NAZWA OBIEKTU BUDOWLANEGO	PRZEBUDOWA WEWNĘTRZNEJ INSTALACJI HYDRANTOWEJ W SZKOLE PODSTAWOWEJ W ZAPOLICACH		
ADRES OBIEKTU BUDOWLANEGO	98-161 ZAPOLICE, UL. GŁÓWNA 19 DZ. NR 228/2 OBRĘB 0019 ZAPOLICE		
TYTUŁ RYSUNKU	AKSONOMETRIA - INSTALACJA HYDRANTOWA P.POŻ.		
IMIĘ I NAZWISKO PROJEKTANTA	mgr inż. Ryszard Antczak		SKALA RYS.
NR UPRAWNIEŃ BUDOWLANYCH	788/88/89/93 ŁOD/IS/3309/03		-
DATA SPORZĄDZENIA	MAJ 2026		
IMIĘ I NAZWISKO SPRAWDZAJĄCEGO			NUMER RYS.
NR UPRAWNIEŃ BUDOWLANYCH			S-5
DATA SPRAWDZENIA

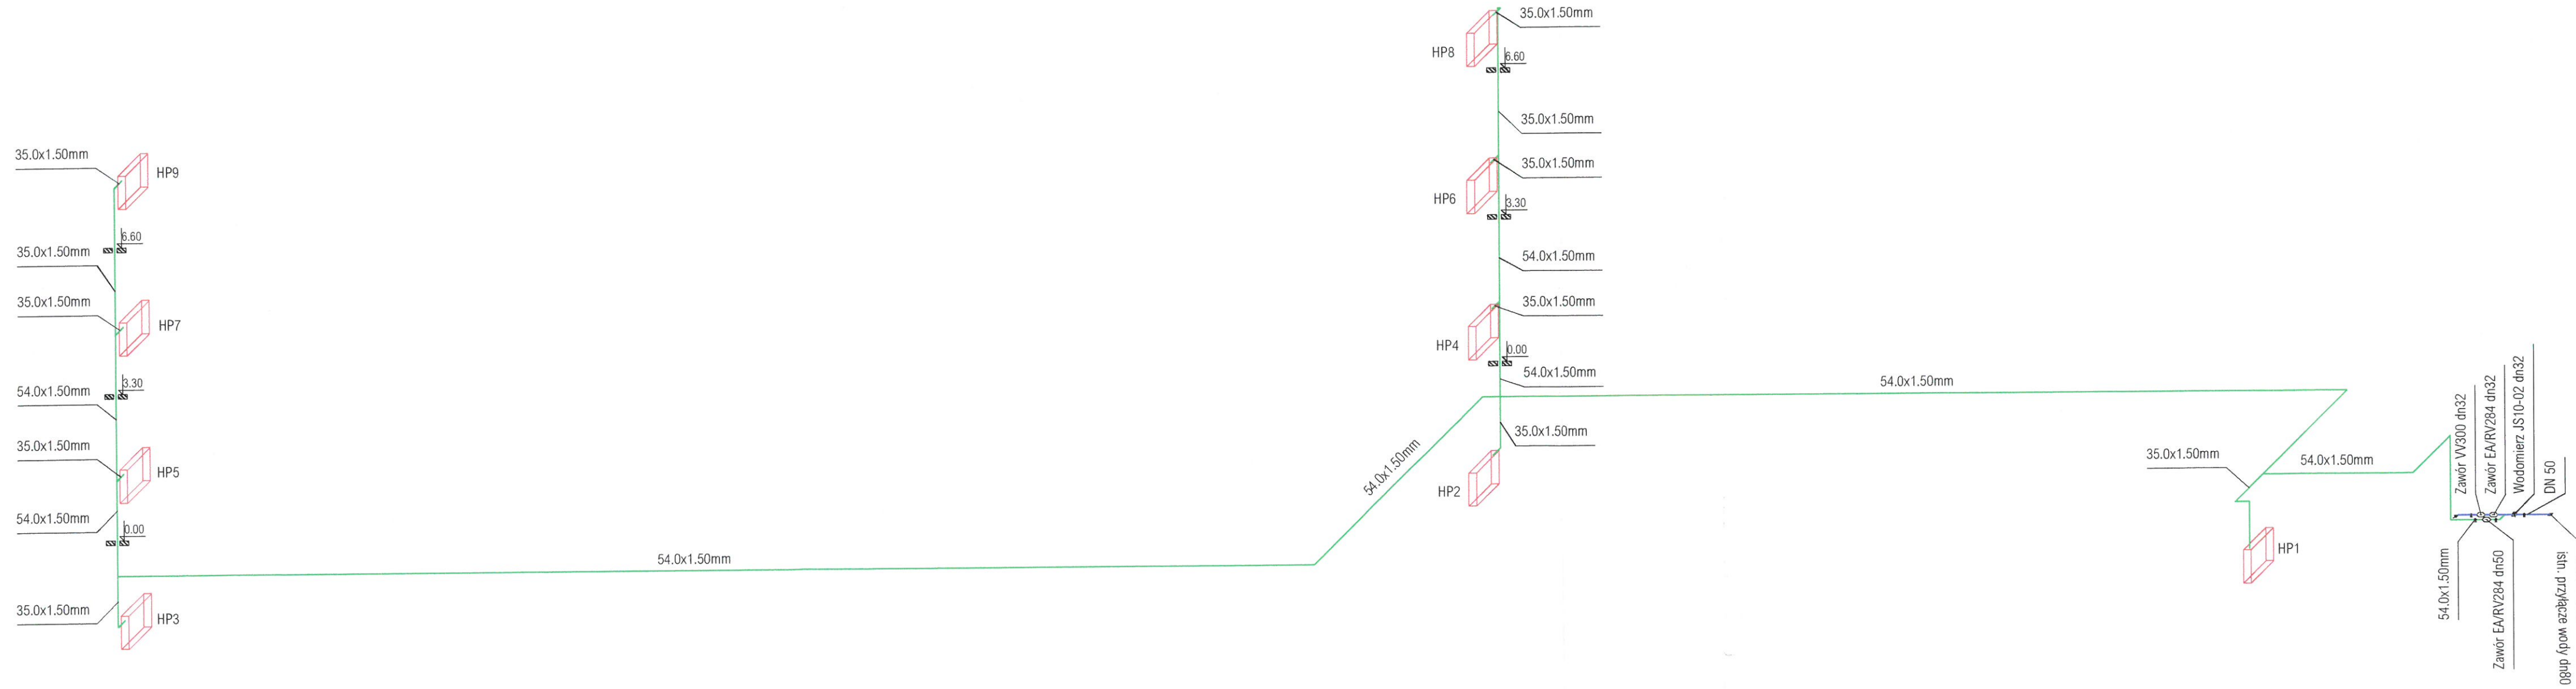
RZECZPOZNAWCA DO SPRAW ZABEZPIECZEŃ
PRZECIWPÓŻAROWYCH
mgr inż. Wiesław Grzybowski, Nr upr. 538/2011
14.05.2026
(data i podpis)
Zgodność projektu z wymaganiami
ochrony przeciwpożarowej
stwierdzam
bez uwag! z uwagami!
- dotyczy HP 25
Grzybowski W.
